Mission régionale d'autorité environnementale

**Avis délibéré sur le projet de construction du
parc éolien des Griottes à Champguyon (51)
porté par la Société d'exploitation du parc éolien des Griottes**

n°MRAe 2021APGE91

Nom du pétitionnaire	Société d'exploitation du parc éolien (SEPE) des Griottes
Commune	Champguyon
Département	Marne (51)
Objet de la demande	Construction d'un parc éolien constitué de 6 éoliennes et de 2 postes de livraison.
Date de saisine de l'Autorité environnementale	23/09/21

Figure 4 : localisation des zones naturelles d'intérêt reconnu dans un rayon de 15 km autour du site

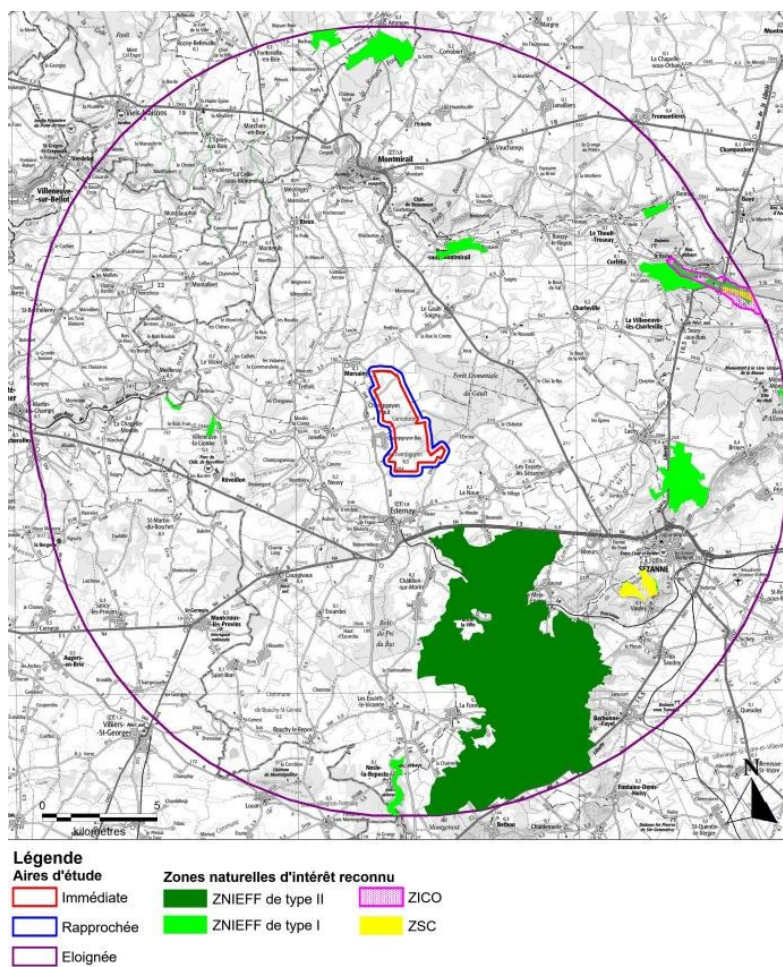
Le dossier ne comporte pas d'analyse de l'incidence du projet sur les espaces naturels protégés et en particulier sur le site de la « Forêt domaniale de la Traconne », ZNIEFF de type 2, situé à 2,9 km du site d'implantation.

L'Ae recommande au pétitionnaire de compléter son dossier par une analyse conclusive des incidences du projet sur les espèces qui ont justifié le classement de ces sites.

Figure 5 : Enjeux avifaunistiques de la zone d'étude

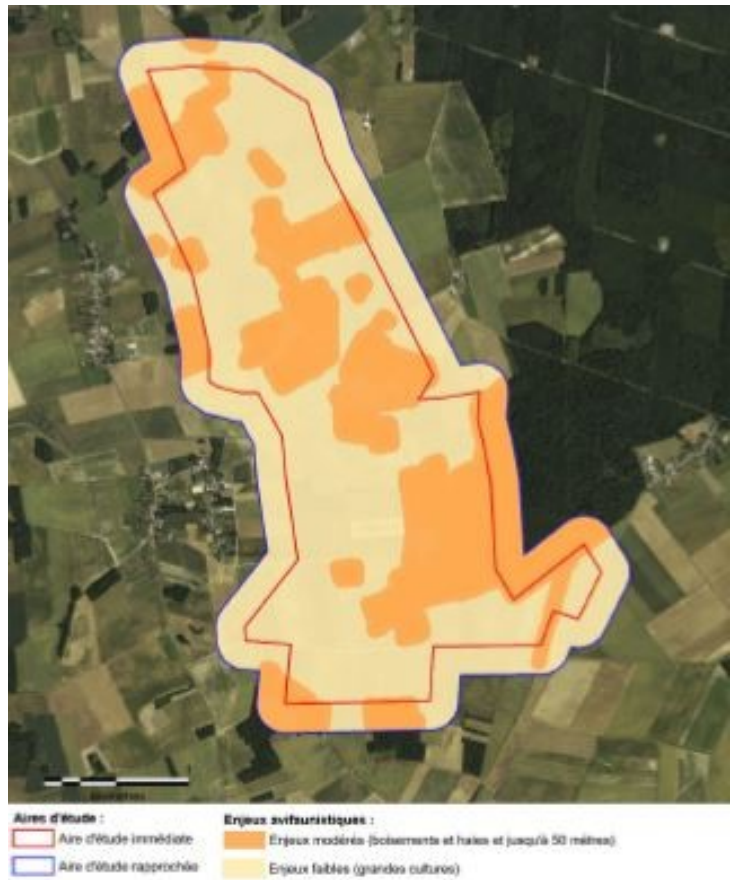
Les éoliennes sont implantées dans les zones à enjeux faibles.

Figure 8 : Enjeux chiroptérologiques de la zone d'étude

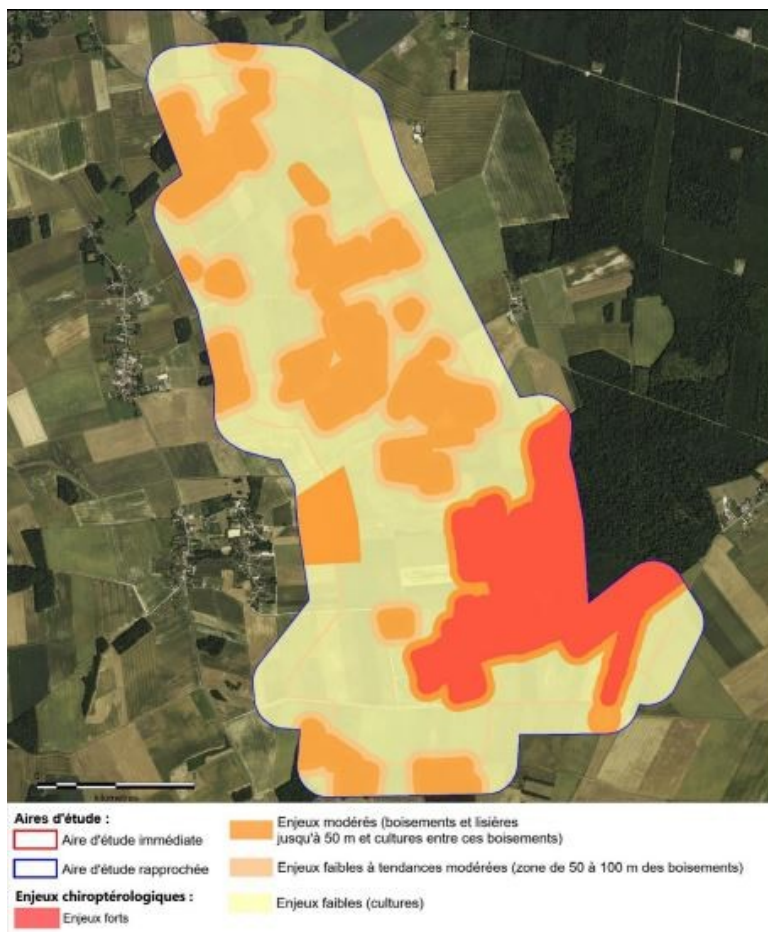
Un niveau de sensibilité « fort » est défini pour les lisières des boisements, les haies et les cultures tandis qu'il est classé « modéré » pour les boisements. La sensibilité forte des cultures est liée à la présence de la Pipistrelle commune. Comme évoqué précédemment (voir § 2.2), trois des six éoliennes ne respectent pas l'éloignement de 200 m des lisières de bois, une des préconisations du SRE (EOL1, EOL2 et EOL4).

L'Ae renouvelle sa recommandation au pétitionnaire de proposer une solution alternative au projet qui permette d'une part de respecter une distance de 200 m entre les lisières de bois et le bout des pales et d'autre part de choisir un modèle de machine qui respecte une hauteur de garde au sol d'un minimum de 30 m.

Figure 16 : Contexte éolien local

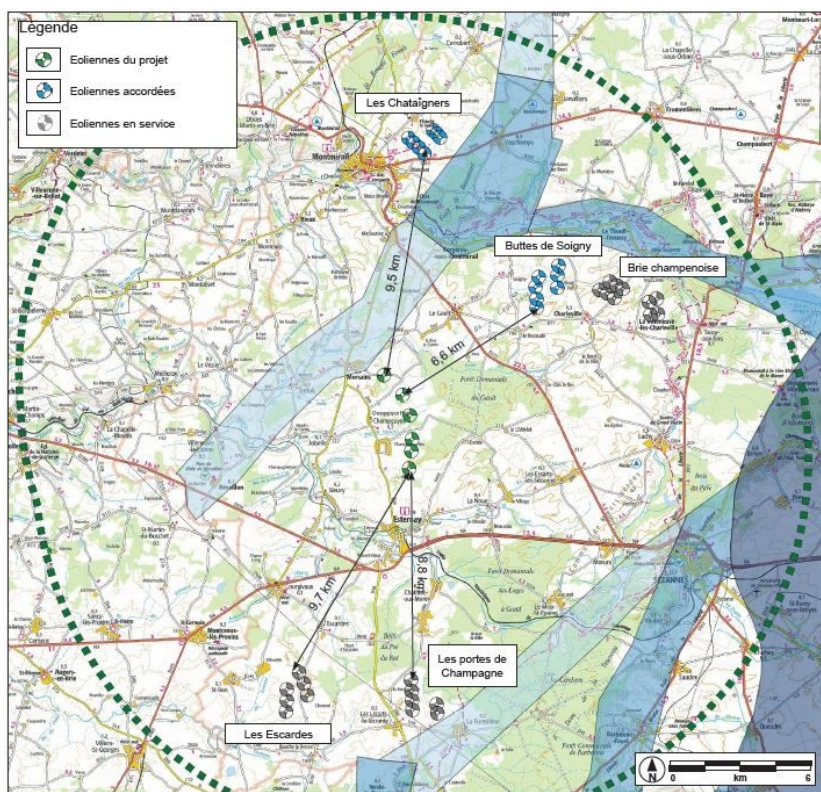
Compte tenu de l'éloignement des parcs existants, d'après les éléments du dossier, les effets cumulés seront nuls.

L'Ae s'interroge cependant sur l'effet visuel provoqué par la présence de plusieurs parcs éloignés mais remplissant une fraction importante d'une unité paysagère. Elle attire l'attention du Préfet de département sur le fait que l'effet de mitage ainsi généré, même s'il ne relève pas des impacts cumulés, ne doit pas être négligé.
